Hafnarfirði, 29. desember 2016

Efni: Fyrirspurn um breytingu á deiliskipulagi lóða við Kvistavelli 66, 68, 70 og 72.

Hluti af gildandi deiliskipulagi.

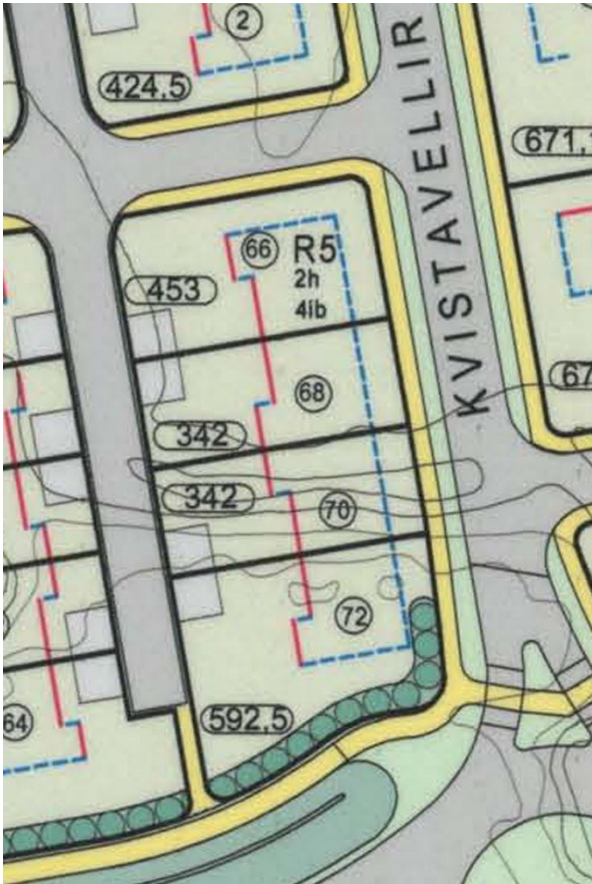
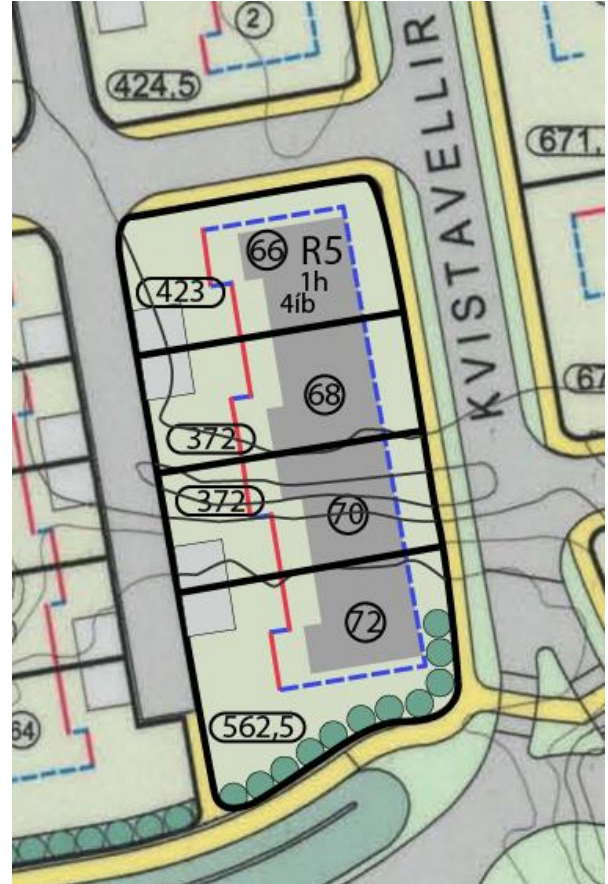
Óskað er eftir því að byggja hús á einni hæð í stað tveggja, en fordæmi er fyrir því á lóð við Kvistavelli 10-16.

Óskað er eftir því að minnka endalóðir nr. 66 og 72 um 30m² og samhliða stækka miðlóðir nr. 68 og 70 sem því nemur.

Þá er einnig óskað eftir því að stækka grunnflöt byggingarreits um 50m² per lóð, þ.e. úr 130m² í 180m².

Eftir mögulega breytingu á deiliskipulagi.
